VARIANTE ADEGUAMENTO PAI COMUNE DI BRONDELLO

RELAZIONE RECEPIMENTO PARERI 1° CONFERENZA
gennaio 2025

ELENCO PARERI

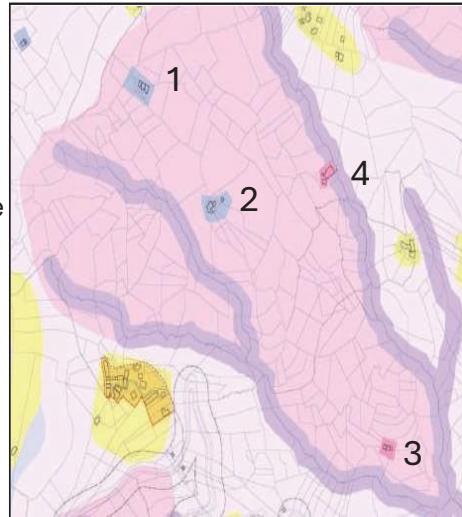
All'art. 5.16 si suggerisce infine l'inserimento di una dimensione massima relativa alla ivi prevista copertura dei corsi d'acqua per la formazione di passi carrai, limitandola alle strette esigenze di agevole transito dei mezzi e, se ritenuto necessario, limitandoli alla quantità massima di non più uno per ogni unità abitativa o attività insediata, favorendo altresì la massima limitazione del numero di tali manufatti e conseguentemente agevolando il più possibile il libero deflusso delle acque superficiali, evitando fenomeni di rigurgito connessi a tombamenti troppo estesi, associati spesso a manutenzione carente o passaggio/accumulo accidentale di materiale.

L'osservazione è parzialmente accolta in quanto la disciplina prevede una valutazione puntuale della situazione idraulica locale in base alla quale potrà essere definita l'ampiezza del passo carraio. Misure diverse potrebbero rivelarsi in contrasto non potendo prevedere al momento tutte le casistiche. Si accoglie tuttavia la preoccupazione inserendo la dicitura *'limitandola alla esigenze minime necessarie ad un agevole transito'*, come segue:

La copertura di tutti i corsi d'acqua non è mai ammessa, salvo che per la formazione di accessi carrai, limitandola alla esigenze minime necessarie ad un agevole transito, nel qual caso la dimensione della luce netta dovrà essere definita dopo un esame puntuale della portata in transito e delle condizioni idrauliche del moto e comunque non si dovrà mai ridurre la sezione del corso d'acqua.

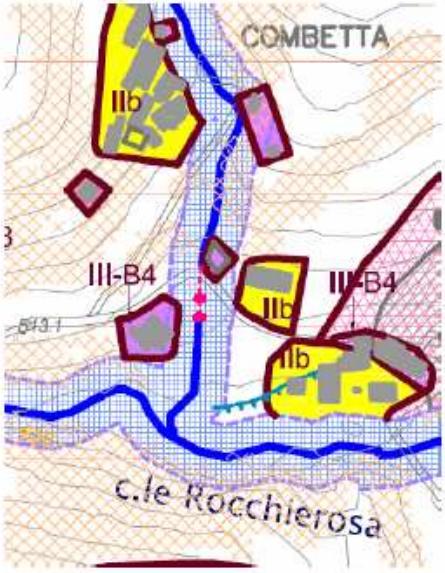
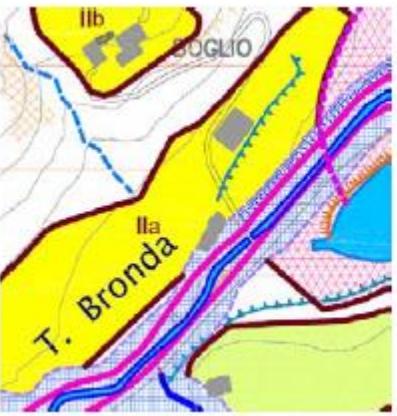
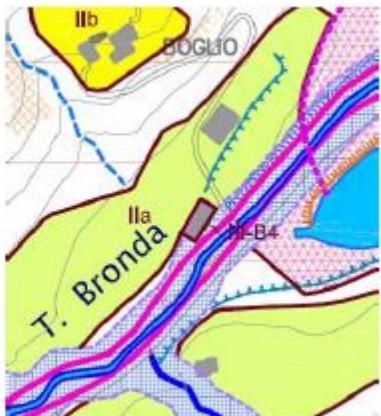
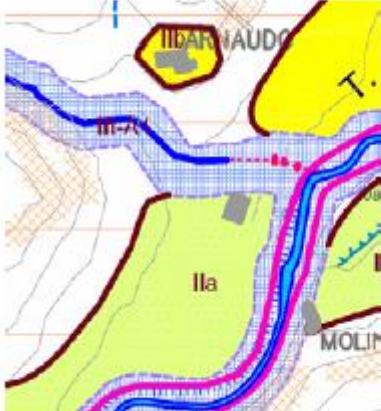
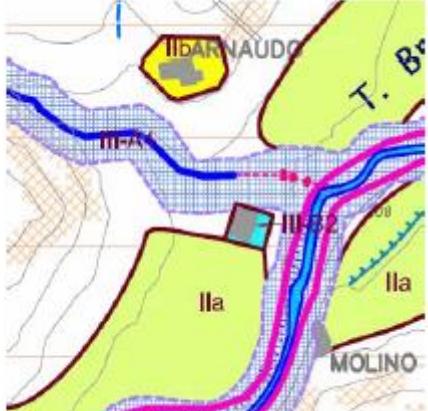
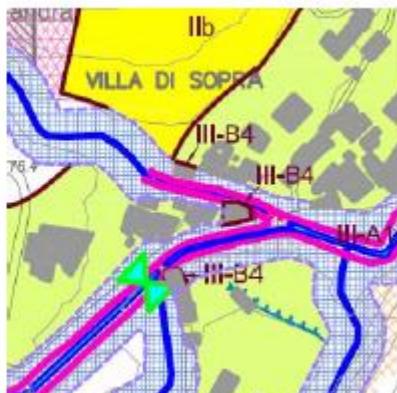
Con particolare riferimento alla *Tavola 3/g Zonizzazione e limitazioni idrogeologiche (1:5.000)* e *Tavola 3b/g Zonizzazione e limitazioni idrogeologiche (1:5.000)*, al fine di rendere più agevole la comprensione e gestione del piano stesso, è opportuno corredare la legenda, almeno per le parti inerenti le classi di pericolosità, con le definizioni, nonché gli specifici riferimenti normativi alla disciplina di piano ad esse applicabili, in modo da ottenere un più immediato riscontro rispetto a quanto ivi prescritto.

Procedere infine ad un controllo generalizzato relativo alle perimetrazioni degli areali delle classi IIIb, i quali dovrebbero coincidere il più possibile - fatte salve eventuali specifiche limitazioni di carattere idrogeologico - con le reali pertinenze edificate riscontrabili sul territorio e rinvenibili altresì dal confronto con le basi catastali comunali.

Le diverse scale di riferimento utilizzate per la costruzione del dato geografico in esame nella Tav. GEO 2, successivamente trasferito all'interno delle cartografie urbanistiche di maggior dettaglio, evidenziano tale disallineamento grafico e richiedono

opportuno ragguaglio per una più agevole gestione del piano regolatore. Si riportano di seguito un estratto esemplificativo di quanto sopra.

1-2-3- ambiti IIIb2 e IIIb4 su edifici e relative pertinenze di cui occorre approfondire l'effettiva esistenza e consistenza.

4 - ambito IIIb4 non coincidente con le pertinenze così come riscontrabili dal confronto con base catastale ed orto-fotogrammi.

Si accoglie l'osservazione integrando le tavole 3/g *Zonizzazione e limitazioni idrogeologiche (1:5.000)* e 3b/g *Zonizzazione e limitazioni idrogeologiche (1:5.000)* con la specifica in legenda delle definizioni e delle modalità di intervento.

L'osservazione non è accolta in quanto l'individuazione delle aree ricadenti in classe 3b viene definita in base a criteri teorici che spesso possono non trovare riscontro nelle perimetrazioni catastali dei lotti. Si tratta peraltro di aree il cui contenuto e la cui perimetrazione è stata già condivisa con il settore geologico, che dovrebbe nel caso procedere nuovamente alle verifiche.

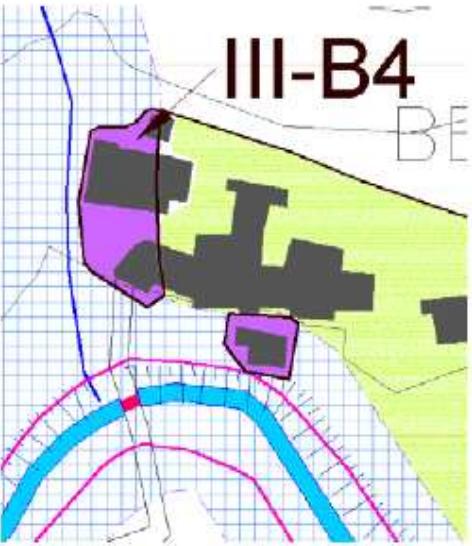
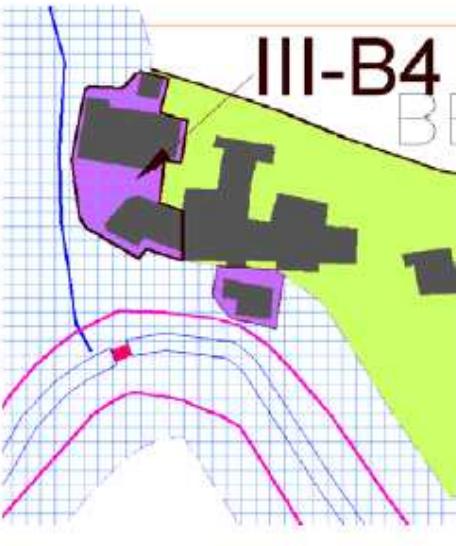
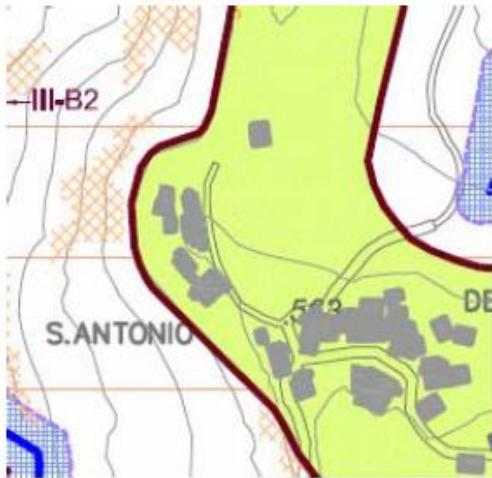
osservazione	risposta
<p>appare la meglio conservata. Su tale rio si è rilevato un attraversamento (sulla strada comunale che unisce le frazioni Pellisera e S. Antonio) realizzato con due tubazioni affiancate con diametro di 50 cm. Poco a valle di tale attraversamento si apre la superficie della conoide, che nella sua porzione apicale e mediana ospita diverse abitazioni, alcune delle quali sono a pochi metri dalle sponde dell'alveo; il rio Folatera scorre in una incisione che nel suo tratto distale è molto profonda, mentre nel tratto apicale e mediano è meno marcata e meno profonda. Le abitazioni presenti sulla sponda sinistra in questo ambito (apicale e mediano) nel caso di occlusione dell'attraversamento citato e conseguente esondazione del rio, potrebbero essere interessate dalle acque e dal materiale detritico che defluisce verso valle. Si ritiene quindi più corretto ampliare le aree in dissesto EeA del rio Folatera (oltre la fascia geometrica di 15 m per sponda) e includere le abitazioni più prossime all'alveo; analogamente si chiede di rivedere le classi di pericolosità geomorfologica della carta di sintesi sulla conoide del rio Folatera, attualmente in classe 2, con classe 3A (dove non edificato) e una delle sottoclassi 3B per gli edifici presenti.</p>	<p>Si accoglie l'osservazione e si provvede alla modifica sotto riportata della Carta di sintesi, come illustrato in 'Relazione e normativa geologica':</p>

osservazione	risposta
<p>quanto concerne gli aspetti idraulici di competenza del Settore scrivente, si evidenzia quanto segue:</p> <ul style="list-style-type: none"> nella cartografia di sintesi, in corrispondenza della confluenza del Combale Rocchierosa nel Torrente Bronda, immediatamente a monte del ponte sul Combale Rocchierosa (PO-07), è presente in sponda destra un fabbricato di civile abitazione, parzialmente in Ee, che deve essere posto in classe IIIb4 nella Carta di Sintesi; 	<p>Si accolgono le osservazioni e si provvede alle modifiche illustrate a seguire come da 'Relazione e normativa geologica'.</p>
 <p>Rettifica tratto intubato Combale Combetta # 3, pag. 5 parere Geologico</p>	
<ul style="list-style-type: none"> immediatamente a monte del ponte sul T. Bronda per Tetti Boglio (PO-06) è presente un fabbricato in sponda sinistra parzialmente in Ee che deve essere posto in classe IIIb4 nella Carta di Sintesi;
